核二廠反應爐錨定螺栓事故

錨定螺栓的肇因分析與修復

四、肇因分析

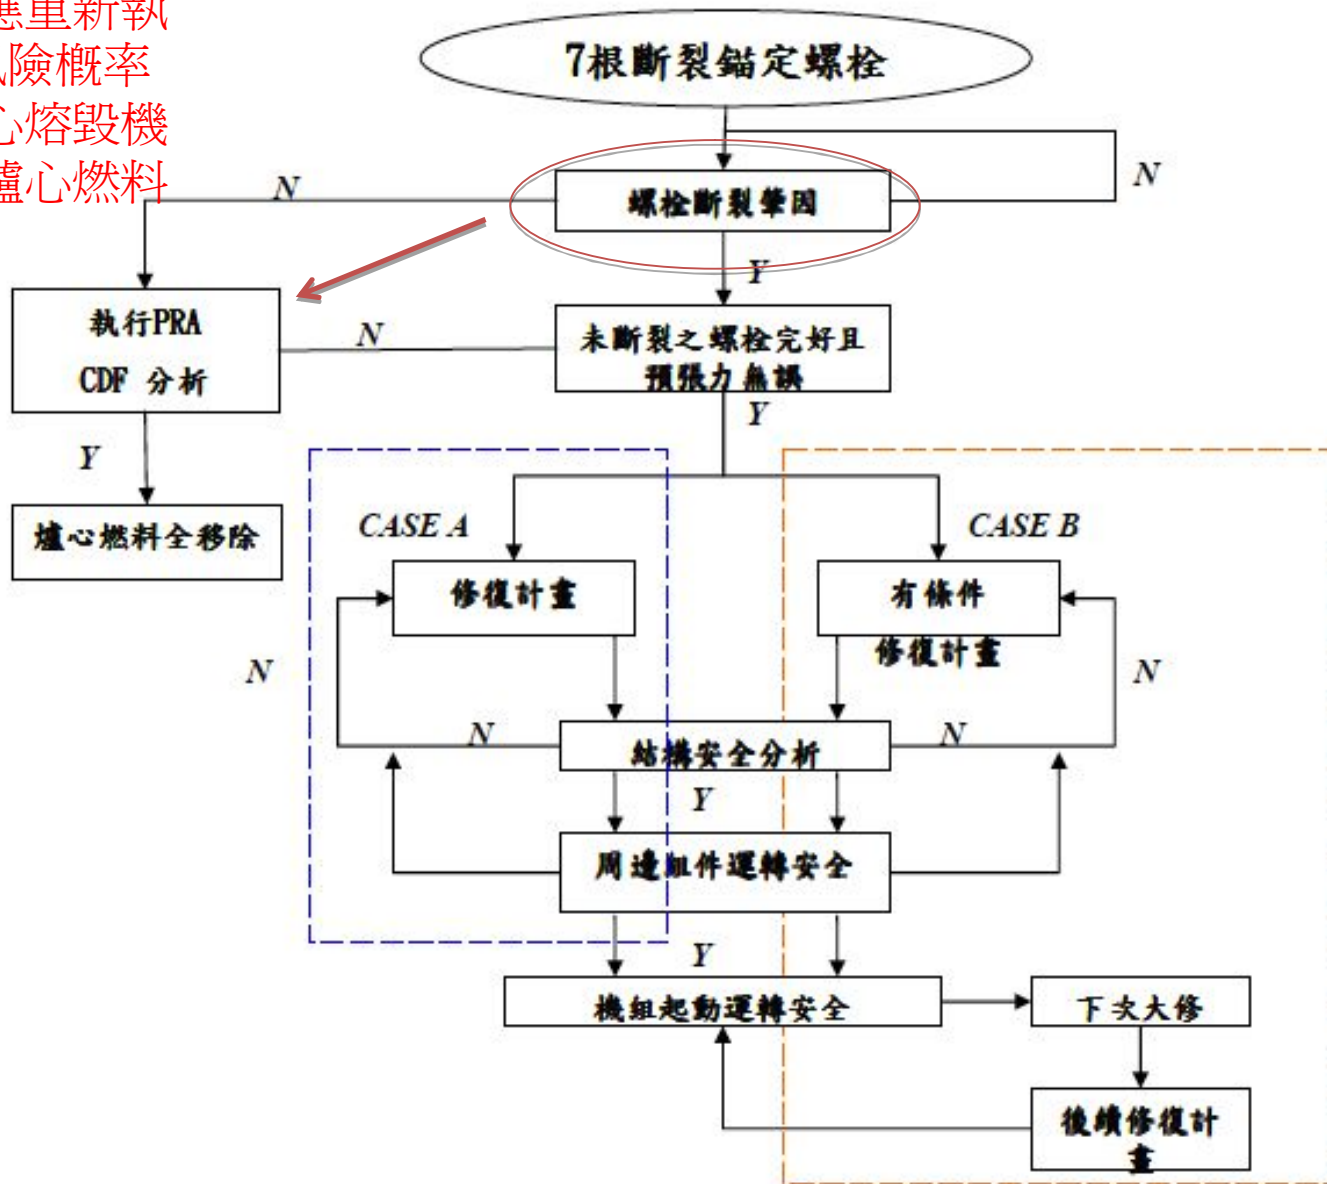
台電的肇因分析，只有斷裂
金相／裂紋形貌，沒有造成
斷裂的「力」的來源

不符合肇因分析的
基本要求！

RPV SUPPORT SKIRT ANCHOR BOLTS
反應爐支撐群鉚錨定螺栓斷裂相關位置

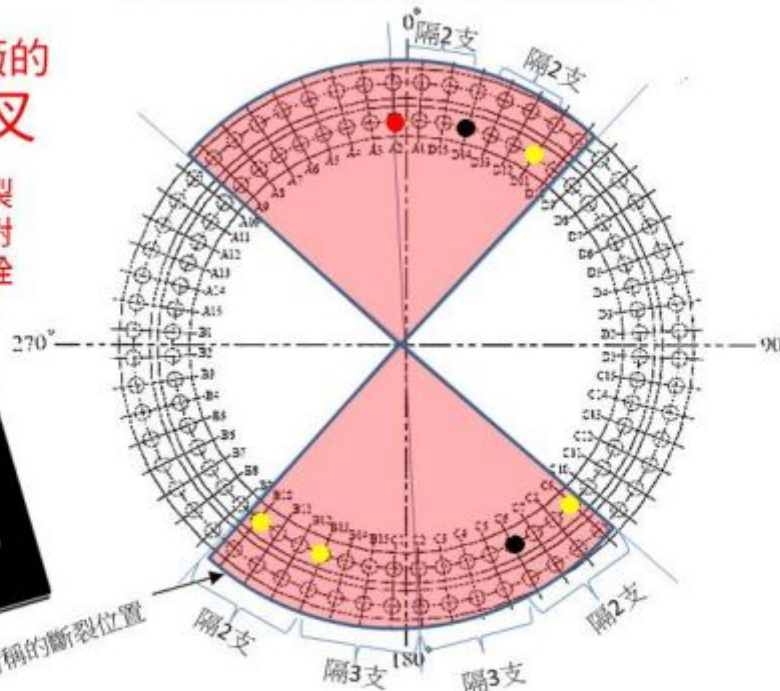
錨定螺栓斷裂位置呈對稱分布，
顯示反應爐內的剪力應力無法否認。

所有現形的斷裂
螺栓呈現完全對
稱，這代表螺栓
全面疲勞老化

- 斷裂: A2
- 背波消失 (No backwall reflection): C6, D14
- 裂痕跡象 (Indications): B10, B13, C9, D11
